Délégation Finistère Nord

Commissaire enquêteur

Objet : Remarques de l'association Eau & Rivières de Bretagne à l'enquête publique concernant la demande de renouvellement de l'autorisation d'exploiter la carrière de Quignec à Guerlesquin

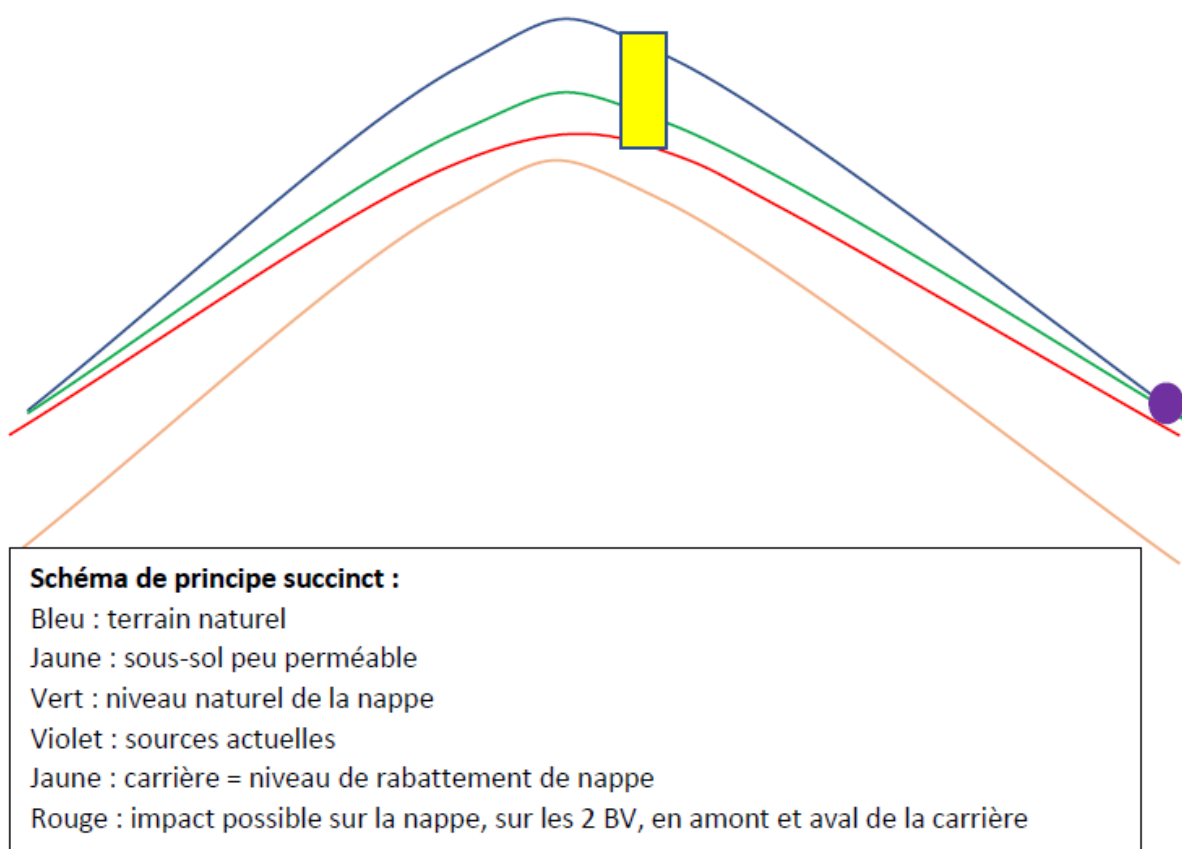
Sur le plan de la biodiversité, le projet est extrêmement réducteur puisqu'il s'agit de passer de la situation actuelle (p. 30 de l'étude FFH) à une prairie entourée de haies (Demande d'autorisation p. 51), signant la disparition des secteurs en eau, des pierriers et des friches, avec les espèces qu'elles sont susceptibles de supporter. Il ne peut s'en suivre qu'une perte importate de biodiversité, à la fois quantitative et qualitative, ordinaire ou remarquable, dans le contexte du changement climatique alors ème qu'il est établi que "*l'extinction des espèces est un phénomène définitif [...] qui met en péril le bien-être et la survie des humains*". (<https://eur-lex.europa.eu/legal-content/FR/TXT/PDF/?uri=CELEX:52020DC0635&from=FR>).

Le scénario de remise en état est donc inacceptable à double titre.

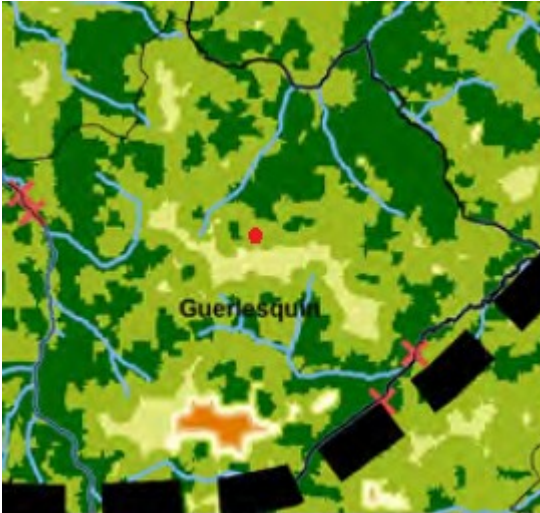
Concernant l'implantation du site, il est affirmé en p. 136 de l'EI qu'il "est localisé dans un espace à forte densité de réservoirs régionaux de biodiversité. Il n'est en revanche pas situé au sein d'un corridor écologique." affirmation démontrée par l'inclusion au format 18 x 12 cm d'une carte régionale extraite

du Schéma Régional de Continuité Ecologique qui, comme toutes les cartes du SRCE doit être lue à l'échelle au 1:100.000 et non au format carte-postale.

Donc, si l'on respecte cette préconisation, on obtient pour la carte des Réservoirs Régionaux de Biodiversité et corridors écologiques régionaux (voir extrait ci-contre) une implantation au sein d'un réservoir régional de biodiversité (territoires au sein desquels la biodiversité est la plus riche et présentant une grande perméabilité interne au sein desquels les milieux naturels sont très connectés), ce qui n'est pas tout à fait la même chose.

Même démonstration pour la carte "Grands Ensembles de Perméabilité" (GEP) qui permet de constater que le site se trouve dans un espace dans lequel les milieux naturels sont fortement connectés (niveau 5/6 de -à+) et au sein d'un GEP présentant en moyenne un niveau de connexion des milieux naturels élevé.
